BEBAUUNGSPLAN „GEWERBEGEBIET“

1. ÄNDERUNG

GEMEINDE STUHR

Plan Nr. 23(38/9) Maßstab 1:2000, Gemarkung Gr. Mackenstedt
Flur 14

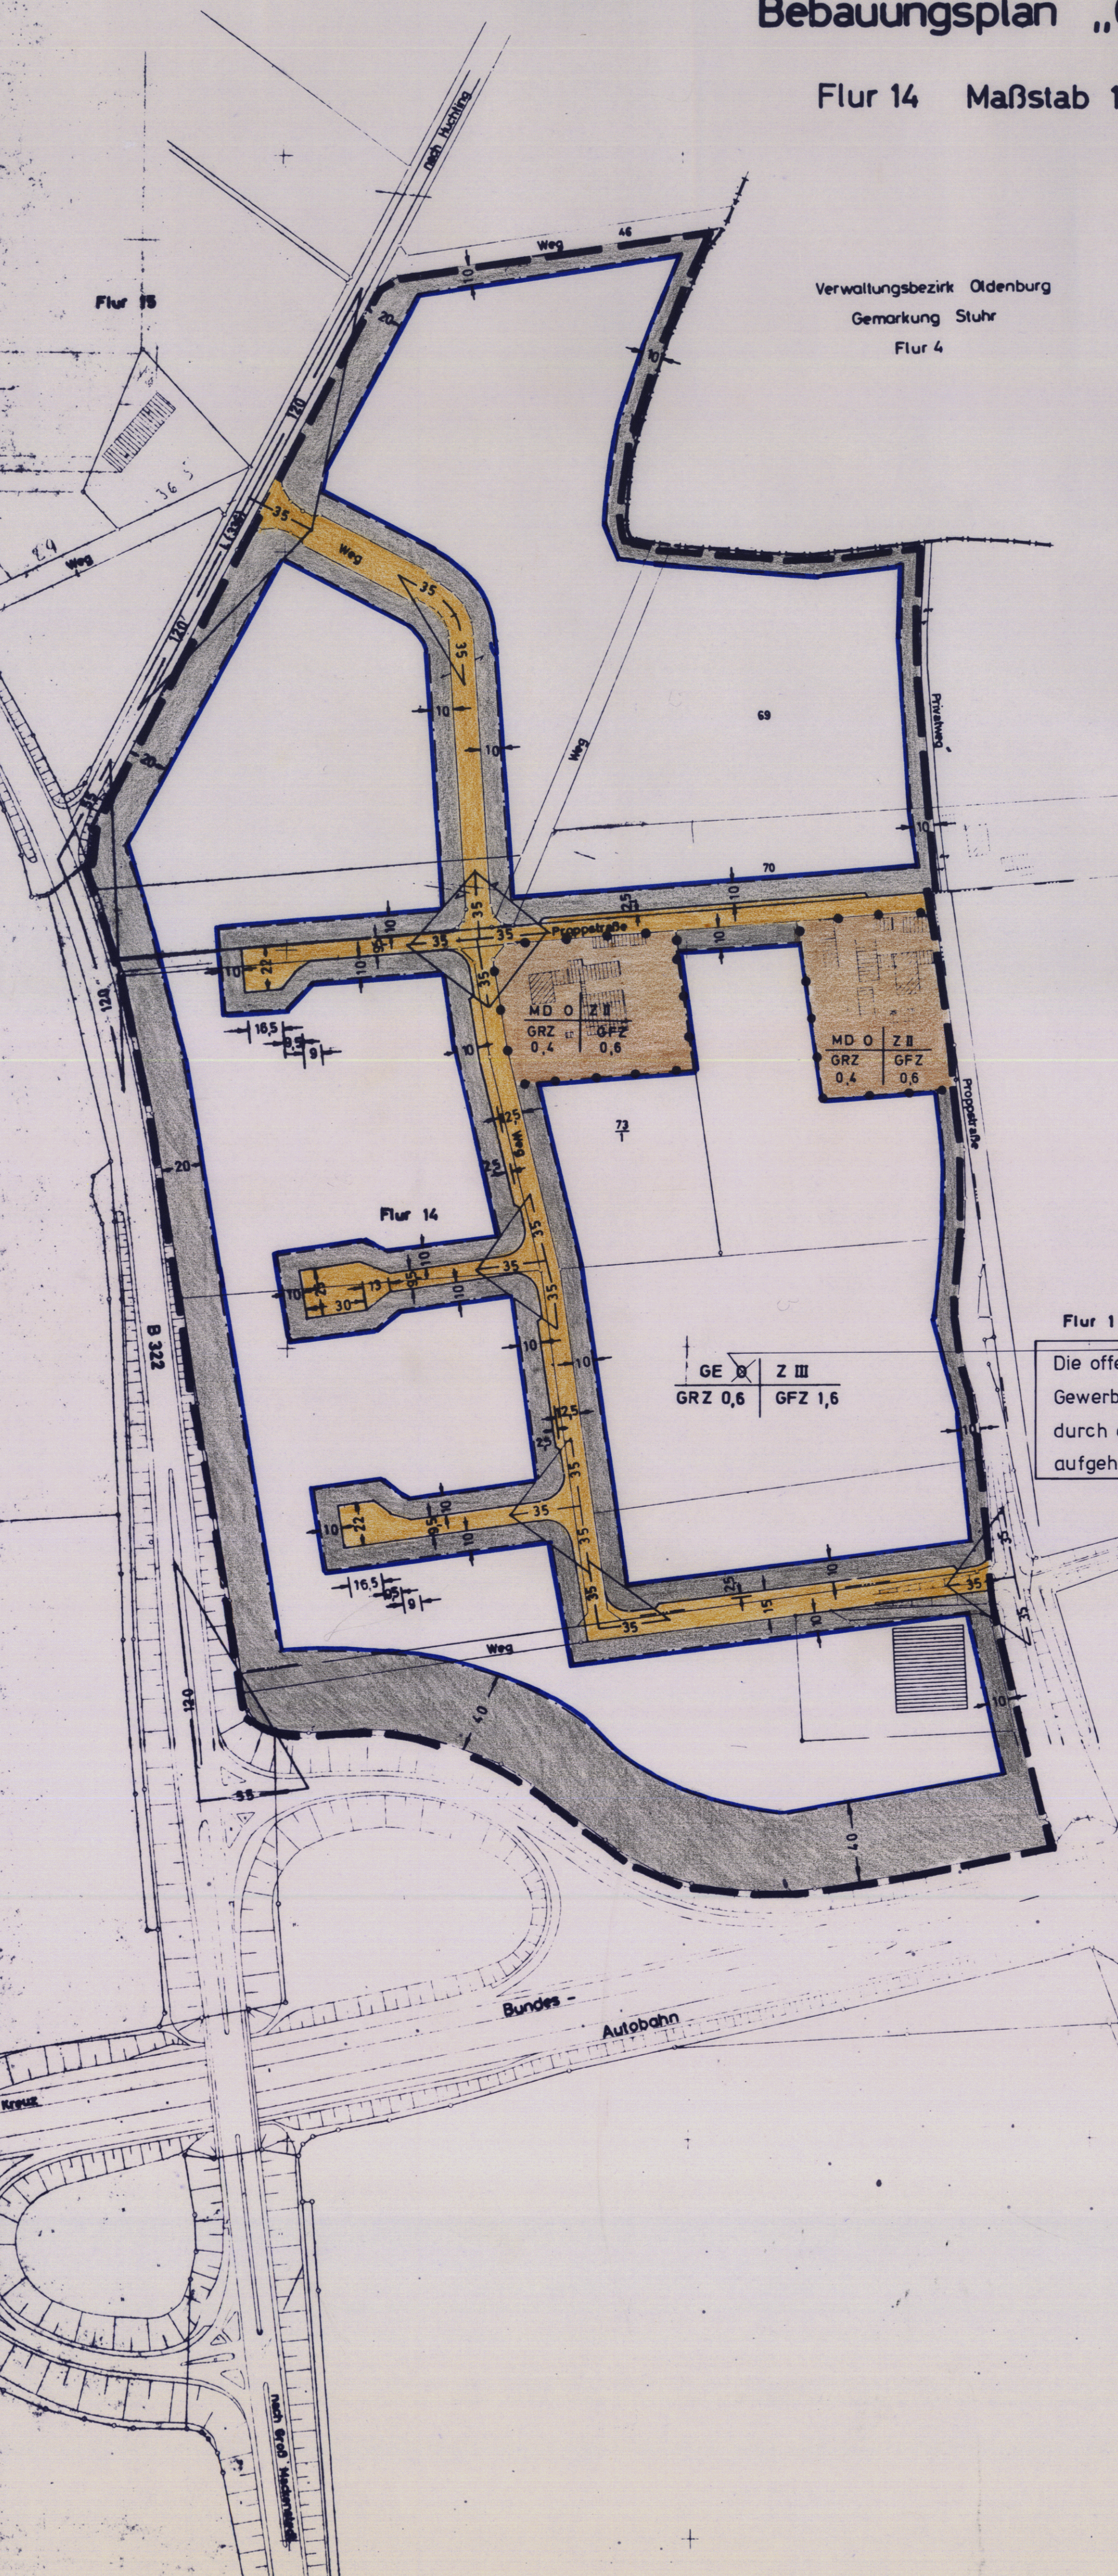
Die offene Bauweise (O) im Bereich der als
Gewerbegebiet festgesetzten Flächen wird
durch die 1. Änderung des Bebauungsplanes
aufgehoben.
